工程指示 / 要求簡箋 ENGINEER INSTRUCTIONS(E.I.)

工程指示編號:	EI- 6271	修改版本:	F
	HK- 1399		
工程編號:	J 856	工程名稱:	天榮站
收件人:	生統/梅; 鋁窗/譚總, 王良	發件人:	Johnny
工程項目:	天榮站/ 幕牆加工工藝提升 (新鴻基標準) (修訂D:修正相關質量報告)	日期:	21/06/2023

附圖1

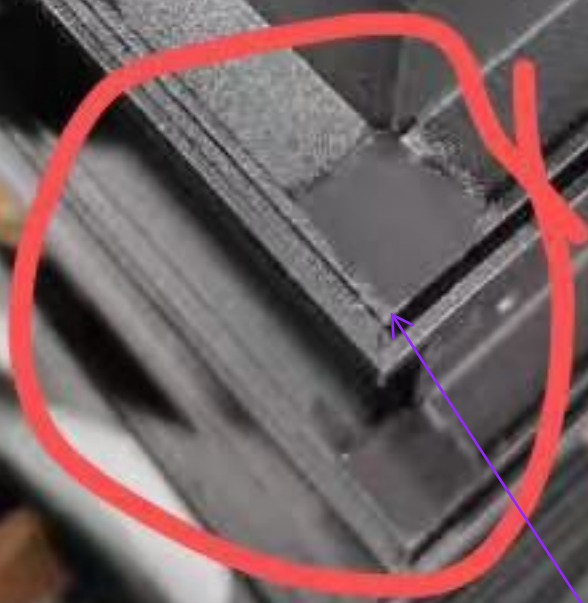
內容: 應客戶2023/06/20, 上廠檢視, 需加強工藝要求 -幕牆窗玉內扇4角(附圖1) -確保防水面膠有至少7mm厚度
完成上列要求日期: 07/06/2023

單元件生窗玉 45 度角要打
方膠

需要參照現場/佛沙窗
玉做法作加工

附圖2.1

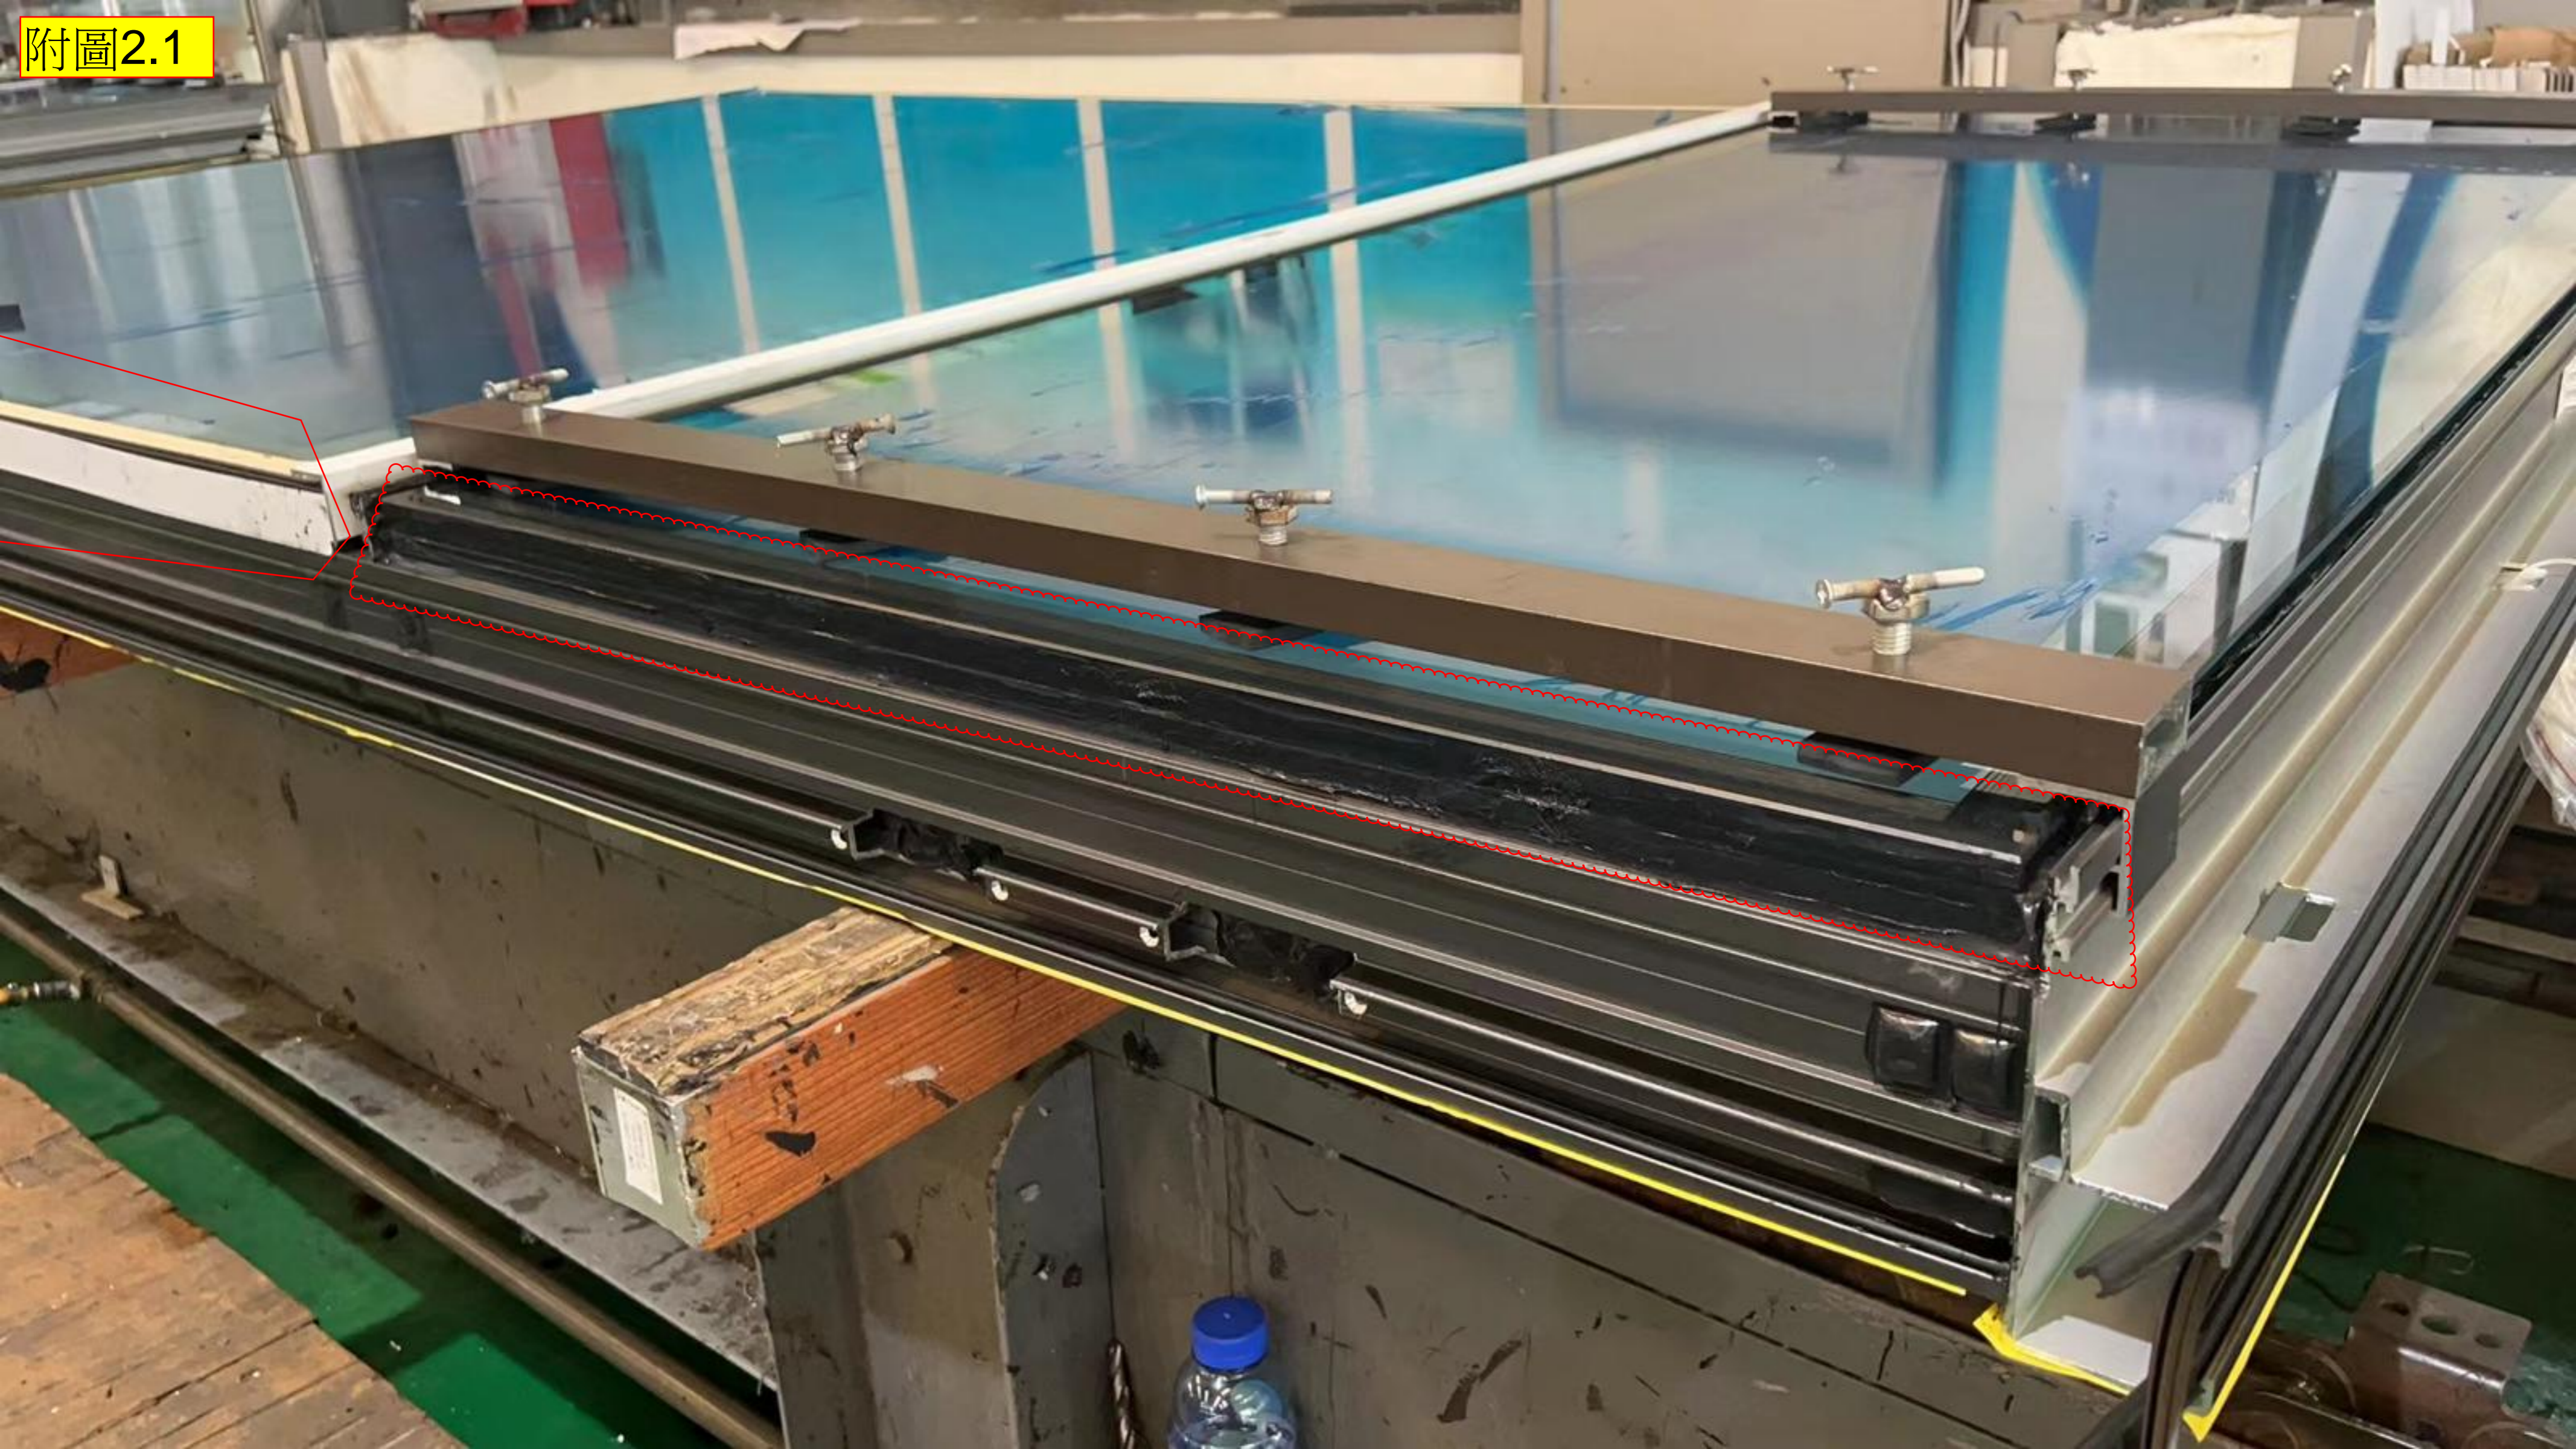
單元件打結構膠四邊管位
